Progetto per la realizzazione di impianto eolico denominato "Poggio alle Pancole" Comune di Lajatico (PI).
Codice della procedura 7874 data di avvio 4-1-2022.

Progetto per la realizzazione di un impianto eolico, denominato "Poggio alle Pancole", costituito da n. 7 aerogeneratori, per una potenza complessiva pari a 42 MW, e delle rispettive opere di connessione alla RTN, da realizzarsi nel Comune di Lajatico (PI). Cod procedura 7874

OSSERVAZIONI – ALLEGATO 3

Estratto tavola 20V036_L_Visibilita_Lajatico_beni_A1_DEF.pdf

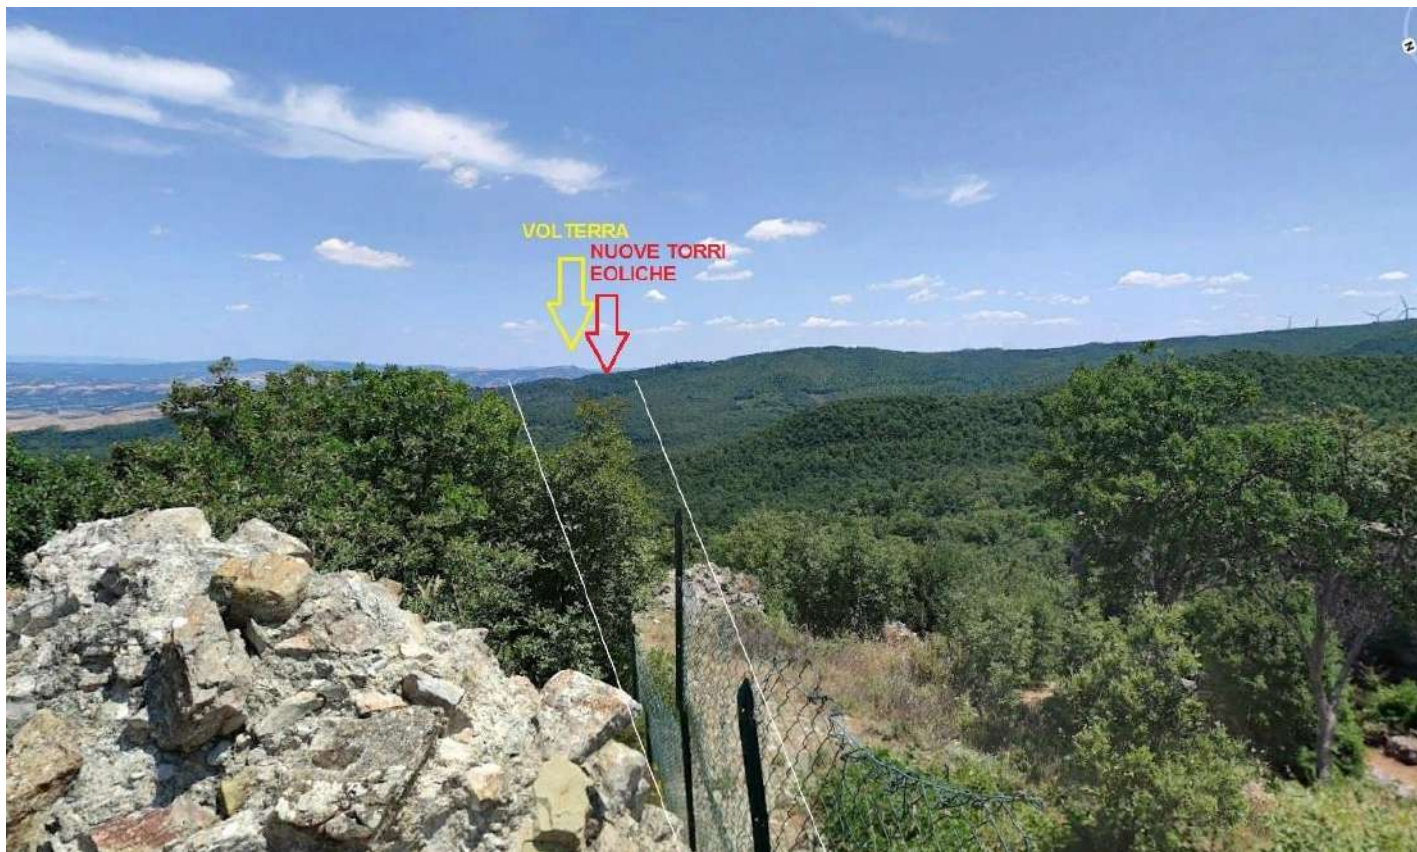
Il progetto del nuovo parco eolico invece è posto proprio lungo la direttrice Rocca di Pietracassia – Volterra, e le prime torri eoliche sono site ad una distanza molto ridotta dalla Rocca (meno di 2 chilometri). La realizzazione del Parco potrebbe perciò distruggere per sempre la più importante direttrice visiva storica che ancora possiamo apprezzare, con grave, insipiente e irreparabile danno al paesaggio, alla storia e alla cultura del territorio.

Vista dalla Rocca di Pietracassia verso Volterra – il nuovo parco eolico andrebbe ad impattare proprio sulla direttrice, e posto a meno di 2 chilometri, impedirebbe la vista di Volterra dalla Rocca; il parco eolico esistente, visibile sulla destra, è posto tra 4 e 6 chilometri, ed è parzialmente nascosto da un colle più alto.

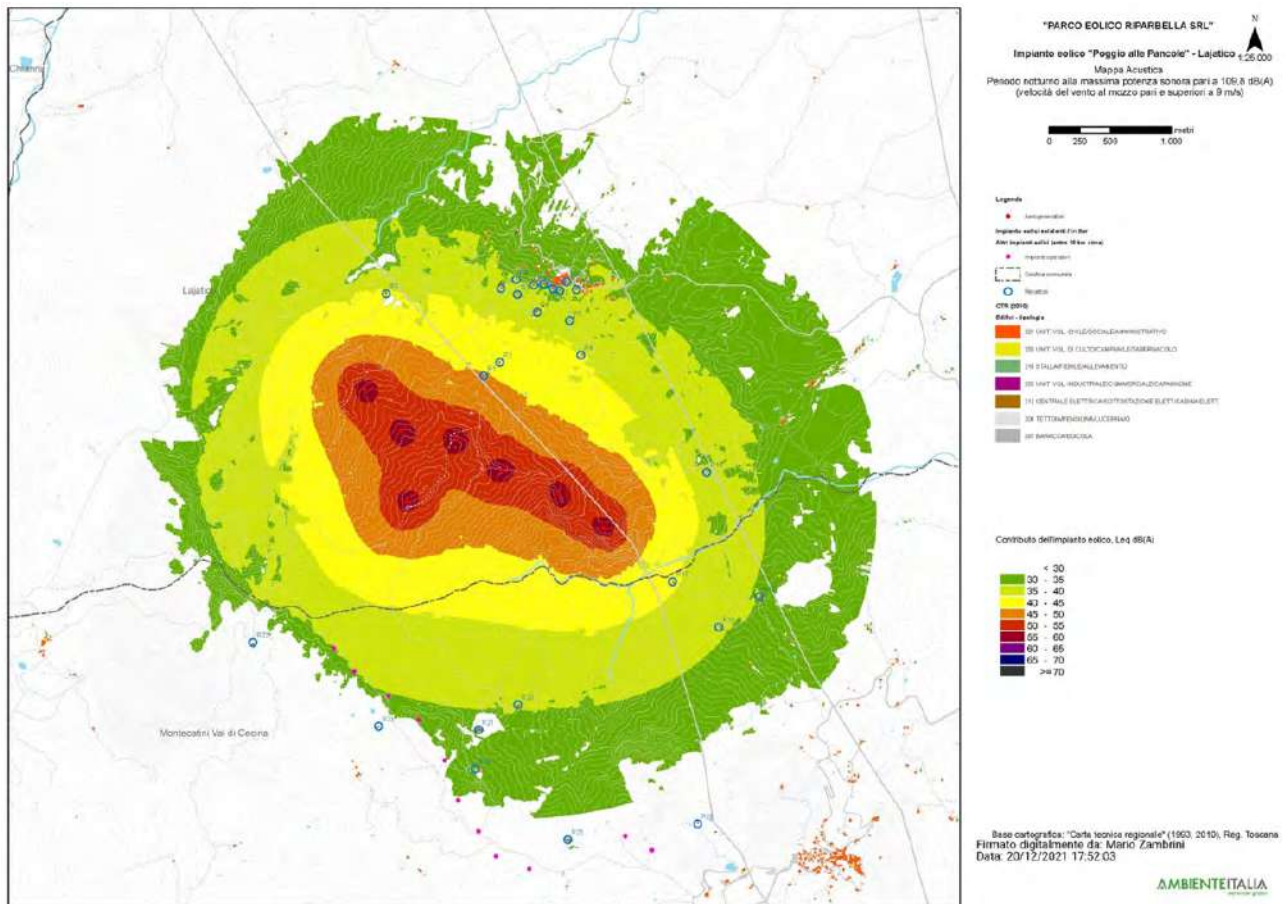
3. Nella valutazione del criterio differenziale a finestre chiuse si fa riferimento a un modello di facciata del fabbricato assolutamente non verosimile: il potere fonoisolante di un vetro 3 mm viene dichiarato 30 dB. Il potere fonoisolante di un vetro 3 mm, basta fare una veloce ricerca in letteratura, non supera i 25 dB e se ragioniamo di infisso nel suo complesso non siamo sopra i 20 dB. L'assunto della stanza 4 metri per 4 metri e volume 43 mc non è assolutamente cautelativo perché le camerette abitabili hanno superfici di calpestio inferiori ai 10 mq e volumi inferiori ai 30 mc. In ogni caso è pieno di stanze con superficie di calpestio inferiore ai 16 mq, basta una qualsiasi camera matrimoniale. La stima dell'indice dell'isolamento di facciata è quindi del tutto sovrastimata, quindi errata e porta a dichiarare che il livello di rumore ambientale a finestre chiuse è inferiore al limite di applicabilità sia di giorno che di notte. Ciò non è corretto e, in situazioni di bassa rumorosità residua come stimata/misurata dai tecnici, quando il differenziale si applica, SI SUPERA. Risulta evidente che senza l'assunto della valutazione errato dell'isolamento di facciata il criterio differenziale a finestre chiuse risulta superato.

4. L'osservazione ancora più cogente riguarda l'assunto dell'abbattimento di una parete a finestre aperte pari a 10 dB. 10 dB di abbattimento, prova qualsiasi misura che si possa fare in qualsiasi situazione, può andare bene in caso di parete molto grande, di importante R_w e con finestra piccola, inferiore al 5% della superficie finestrata. Già una stanza normalissima di una cameretta con finestra 1,2x1,4, mediante misura a 1 m dalla facciata in esterno e una all'interno con fonometro a 1 m dalla finestra aperta e oltre 1 m dalle altre superfici riflettenti microfoni a 1,5 m di altezza non presenta abbattimento del rumore superiore a 6 dB, a meno di non avere all'interno un ambiente sovraccarico di arredi solo fonoassorbenti in una condizione assolutamente non realistica. Se poi ci spostiamo a una camera con una banale porta finestra da 1,2mx2,4m si perde un ulteriore dB di abbattimento e in situazioni, che esistono tranquillamente, di infissi ampi (tipo 1,8x2,4 o 2x2,4 o anche oltre) si arriva a situazioni in cui l'unico abbattimento che offre la parete è la riduzione di 3 dB dati dai coefficienti di riflessione di facciata. Coefficiente di riflessione di facciata che, oltretutto, qui non risulta valutato.
